0001 Technische Service-Information

Betrifft:	14-32132-01 = 10 x OE Nr. 56 07 937 14-32132-02 = 12 x OE Nr. 56 07 937
Fabrikat:	Opel
Typ:	Agila, Astra, Combo, Corsa, Meriva, Tigra
Motorcode:	X10XE, Z10XE, X12XE, Z12XE, Z14XE

Neue Zylinderkopfschraube ohne Unterlegscheibe

Bild 1_Alte/ersetzte Schraube mit Scheibe (OE-Nr. 607 926)

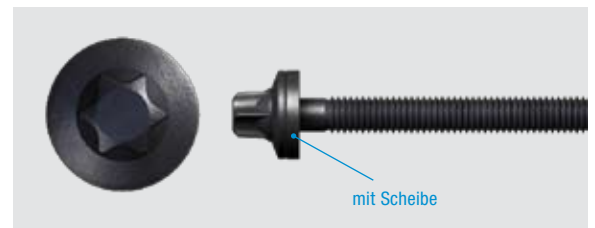
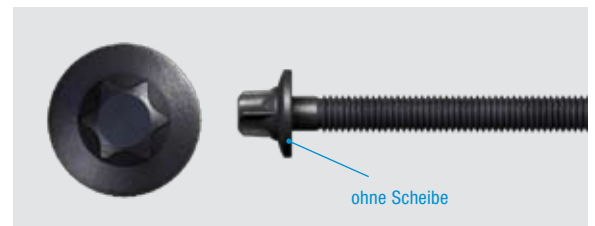
Opel hat die Zylinderkopfschraube mit der Original Nummer 607 926 mit unverlierbarer Unterlegscheibe durch die Original Nummer 56 07 937 ohne Unterlegscheibe ersetzt. Die neue Schraube ist nun etwas kürzer, so dass diese ohne Unterlegscheibe verbaut werden muss. Wenn bei einer Reparatur die „alte“ Schraube mit Unterlegscheibe ausgebaut wird, muss zukünftig die neue Schraube ohne Unterlegscheibe verbaut werden.
